女川原子力発電所2号炉 外部火災について (審査会合コメント回答)

平成31年3月5日
東北電力株式会社

1. 審査会合での指摘事項

図 重油運搬船火災想定位置と原子炉施設との位置関係

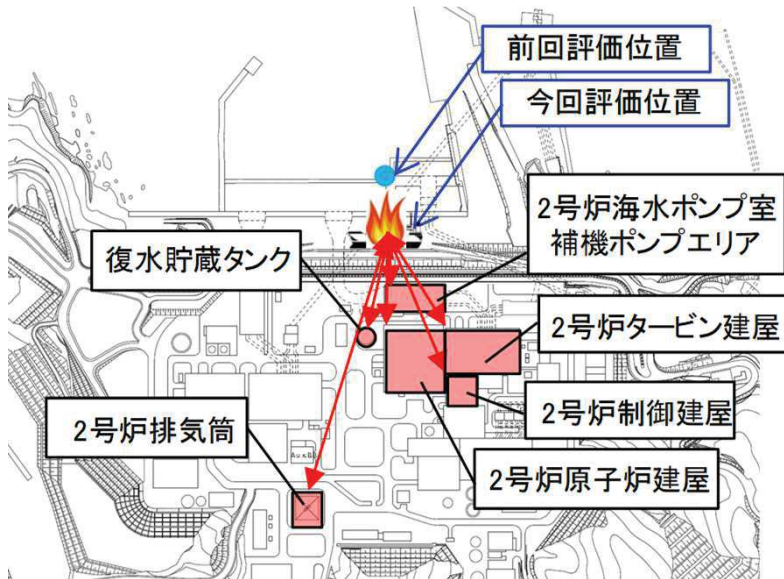
○津波時の漂流船舶の接近に関し、カーテンウォール上部を通過可能な最大積載量の船舶が最接近するケースを検討し、必要であれば評価すること。
 (重油運搬船について、カーテンウォール位置で停止すると想定して評価を行ったことに対する指摘事項)

- ▶ 入港する船舶の中で燃料積載量が最大の重油運搬船にて、カーテンウォール位置で熱影響評価を行っていたが、津波によりカーテンウォール上部を通過して港湾道路まで乗り上げた場合において、火災が発生したものと想定して熱影響評価を行った。
- ▶ 保守的に防潮堤は無いものとして、熱放射は全て届く条件で熱影響評価を行った。
- ▶ 全ての評価対象設備において、離隔距離が危険距離を上回っていることを確認した。

図 中央制御室給気口における有毒ガス濃度評価手法の概要

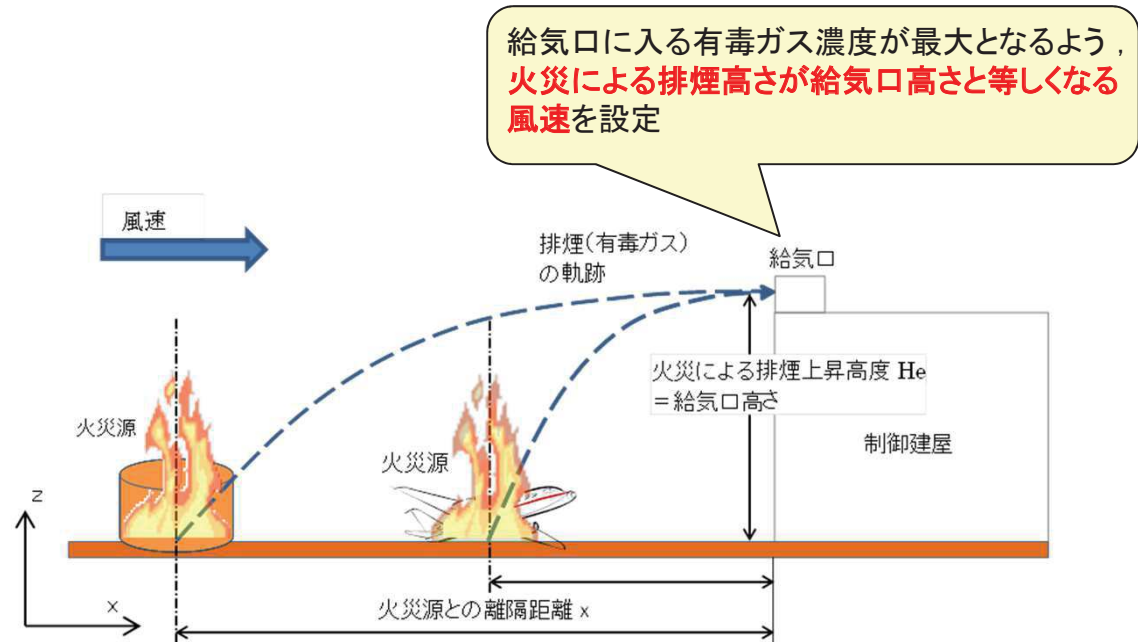
○熱気流の影響評価や有毒ガスの濃度評価に使用する風速の考え方について整理して説明すること。
 (熱気流と有毒ガスの評価において、各々の評価に用いている風速が異なっていることに対する指摘事項)

- ▶ 熱気流の影響評価は、火災源から非常用ディーゼル発電機給気口への熱気流の到達可能性を確認することを目的としていることから、発電所の気象条件にて評価を実施する。評価に用いる気象条件は、女川原子力発電所設置許可申請書添付書類六において、気象指針から求めた安全解析に使用する気象条件とした。
- ▶ 有毒ガスの濃度評価は、各火災源から中央制御室給気口に入る有毒ガス濃度が最大となるよう、Briggsの排煙上昇過程式を用い、保守的に火災による排煙高さが給気口高さと同くなる風速とした。

図 中央制御室給気口における有毒ガス濃度評価手法の概要

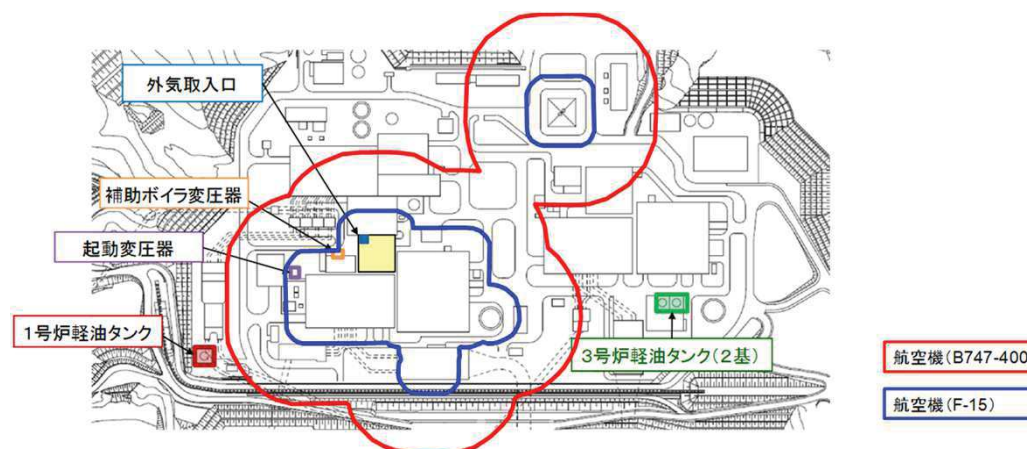
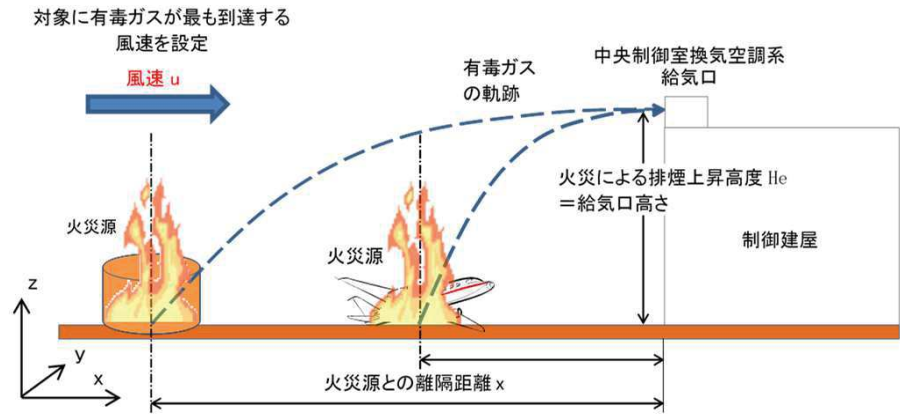
○火災時の有毒ガス濃度評価において、解析モデルやパラメータ設定における保守性の考え方について整理して説明すること。

➤ 火災源から放出された有毒ガスが外気取入口で最大濃度となるようなモデル設定(航空機墜落位置, 風向及び評価位置等), パラメータを入力条件とすることで保守性をもった評価を実施している。

図 想定する3号炉軽油タンク火災と航空機落下火災の火災源と原子炉建屋外扉の位置の模式図

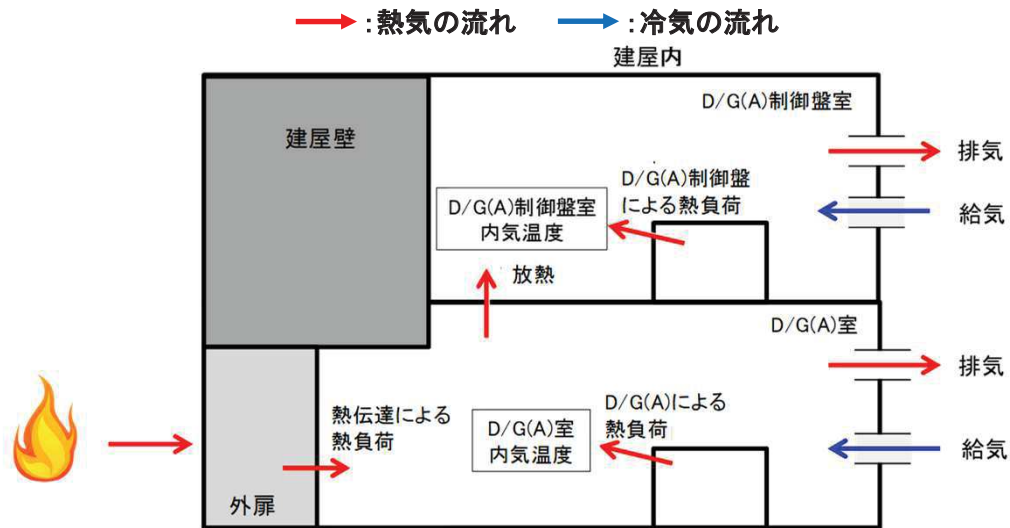
○扉の評価について、扉等の温度評価だけでなく内部温度影響も含めて追記が必要。

▶ 最も熱影響が大きくなる重畳火災(航空機落下火災及び3号炉軽油タンク火災)において、輻射強度が最も大きくなる2号炉非常用ディーゼル発電機(A)室の建屋外扉に対し、内側(建屋内部温度)の熱影響評価を行い、許容温度を越えないことを確認した。

図 建屋温度概念図(黒煙の影響の有無)

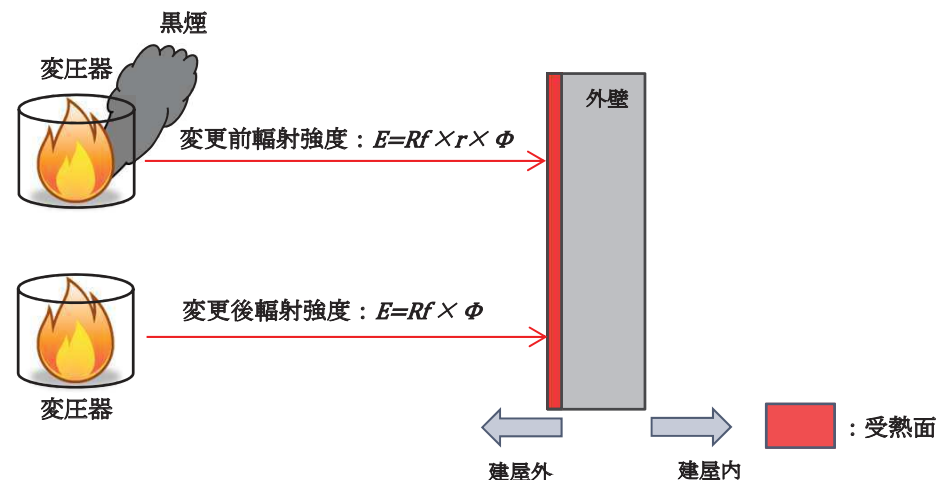
○変圧器火災の評価については、どのように保守性を考慮するのか説明すること。
(黒煙による輻射発散度の低減を考慮し、現実的な評価を行っていたことに対する指摘事項)

▶ 油の液面火災では、火炎の面積が半径3mを越えると空気の供給不足となり、大量の黒煙が発生し輻射発散度が低減するが、発生する黒煙による輻射発散度の低減はないものとして保守的に評価を行った。

図 初期消火要員及び消防自動車の配置場所

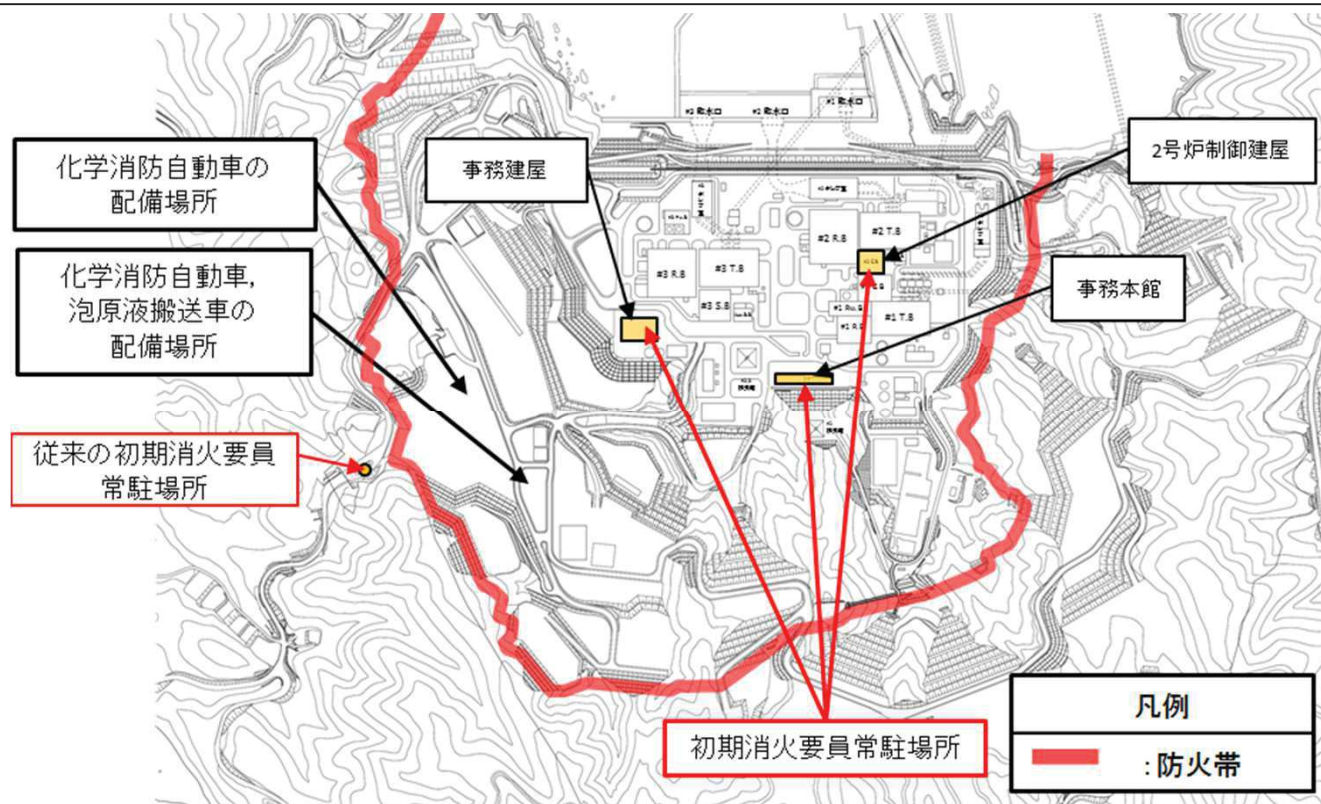
○初期消火要員の移動開始タイミング及び移動手段の確保について追記が必要。
(防火帯の外側に初期消火要員を配置していたことに対し、その周辺で森林火災が発生した際の防火帯内への移動の成立性について問われた指摘事項)

➤ 自衛消防隊の初期消火要員(10名)は防火帯内に配置するよう変更したことから、防火帯内への移動はなくなり、森林火災による初期消火要員の活動に影響はない。

図 鋼材の温度上昇に伴う強度低下率

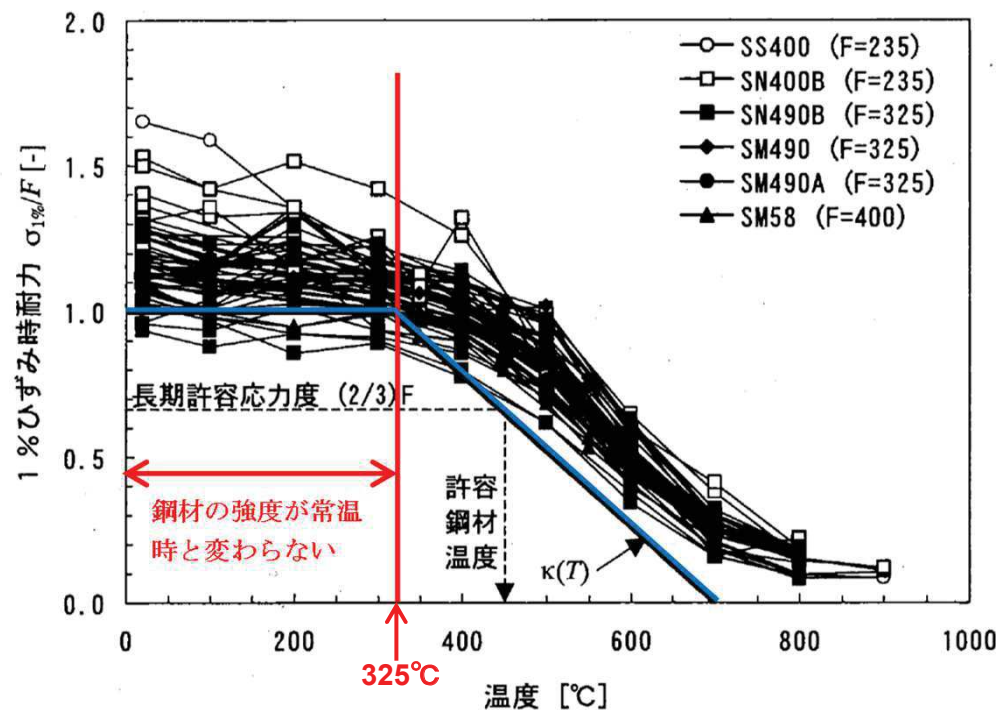
○材料の許容温度については、設計建設規格の趣旨を十分に踏まえて採用すること。
 (設計建設規格に記載の鋼材の制限温度350℃を排気筒の許容温度として用いたことに対する指摘事項)

➤「発電用原子力設備規格 設計・建設規格」で鋼材の制限温度を350℃としていることから、排気筒に対する許容温度を350℃としていたが、「建築火災のメカニズムと火災安全設計」において鋼材の温度が325℃以下であれば、その強度は常温時と変わらないとしていることから、排気筒に対する許容温度を325℃とした。

図 保管場所及びアクセスルートと防火帯の位置

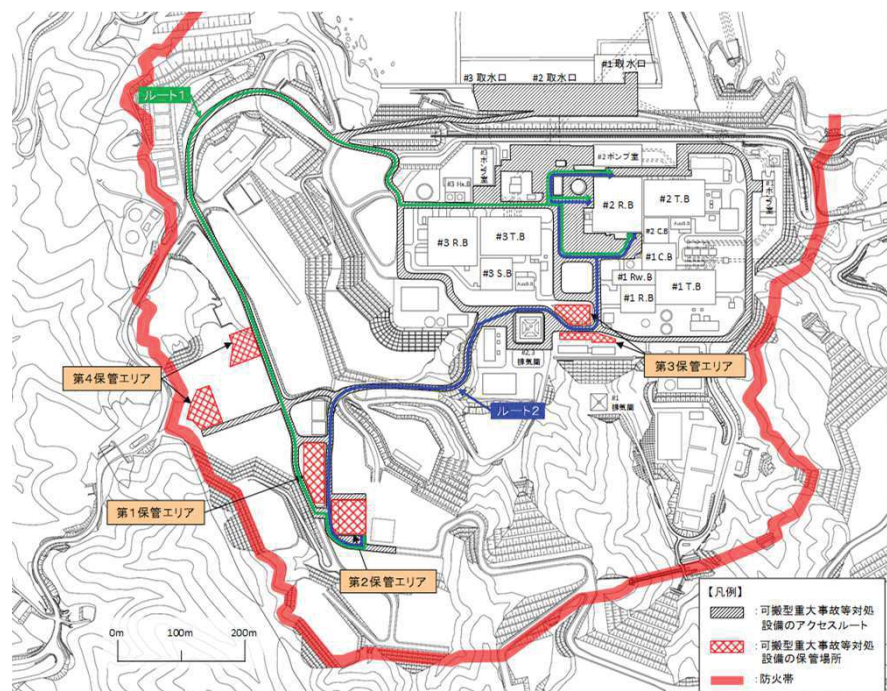
○外部火災におけるSA設備の防護について、SA時にアクセスルート確保のために必要なのか、位置づけを明確にすること。
 (森林火災による可搬型重大事故等対処設備及びアクセスルートへの熱影響低減対策に対する他社への指摘事項)

- 可搬型重大事故等対処設備保管エリア及びアクセスルートは、防火帯の内側に配備する。
- 可搬型重大事故等対処設備保管エリア及びアクセスルートは、石油コンビナートの防災アセスメント指針における「長時間さらされても苦痛を感じない放射強度 $1.6\text{kW}/\text{m}^2$ 」以下となるよう、防火帯外縁から 32.8m 以上の離隔距離を確保しているため、森林火災による熱影響はない。
